# STADT BAD BRAMSTEDT

## Bebauungsplan Nr. 58 „Gewerbegebiet Süd“

### Anlage 4 Stellungnahmen BUND / Private Personen zur Baugrundbeurteilung vom 20.06.2011 mit Kommentaren

Stand: 14. November 2018  
(Beteiligungszeitraum 10.09.2018 – 10.10.2018)

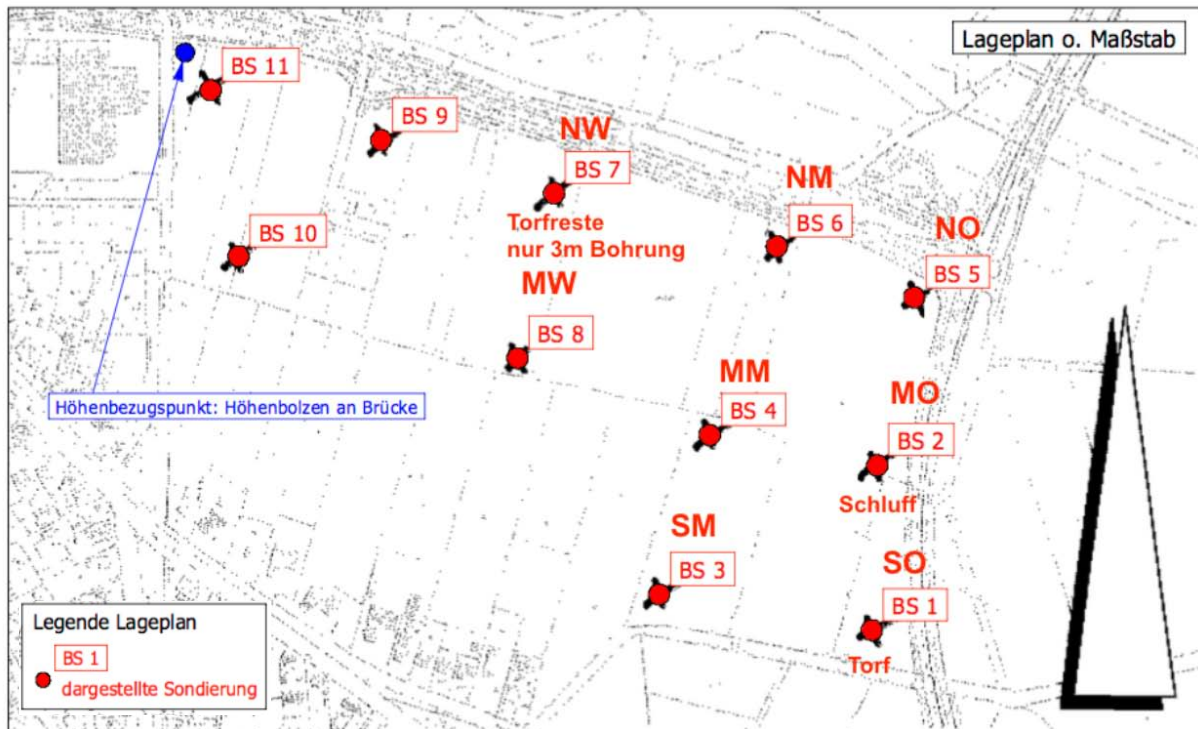
Wie aus der Karte ersichtlich ist, wurden 11 Kleinrammbohrungen durchgeführt, davon 6 (BS1 - BS6) im direkten BPlan 58-Gebiet und zwei westlich vom Nordteil (BS7 und BS8).

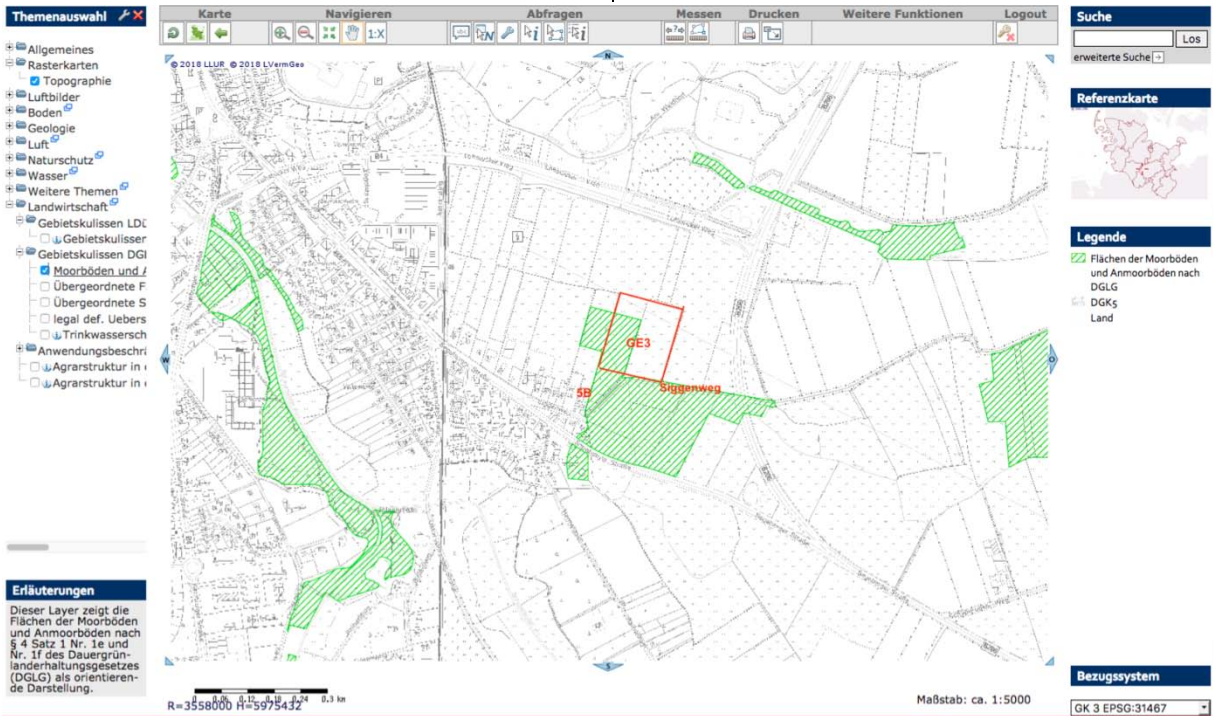
Es ist auffällig, dass bei BS7 nur bis 3 m gebohrt wurde. Dabei wurden Torfreste ab 1,5 m festgestellt und es ist vermerkt:

**"von 3 bis 6 m Kernverlust!"**

Das kann bedeuten, dass hier im Untergrund eine weiche Torfschicht ab 3 m vorliegt, die beim Herausheben auch auf Grund der Wassersättigung zurückblieb. Das wirft die Frage auf, warum nicht eine 2. Bohrung in direkter Nachbarschaft wiederholt eingebracht wurde.

Durch eine weiche Torfschicht kommt es nicht zu einem Kernverlust, sondern durch wassergesättigte Sande.

Es ist damit klar, dass der Untersuchungsrahmen nicht den zu erwartenden Problemen angepasst war. Durch Kleinrammbohrungen können nur gestörte Proben minderer Qualität gewonnen werden und die Schichtgrenzen sind, wie hier offensichtlich wird, nur ungenau zu bestimmen.

Für eine Baugrundbeurteilung sind Kleinrammbohrungen völlig ausreichend und auch Stand der Technik. Bodenproben größer Güte wurden lediglich bei besonderen Bauwerken der Geotechnischen Kategorie 3 und selbst da nicht immer benötigt. Für Erschließungsmaßnahmen sind Kleinrammbohrungen ausreichend genau, bzw. lassen sich Schichtgrenzen genauer beurteilen als mit verrohrten Bohrungen im Drehbohrverfahren.
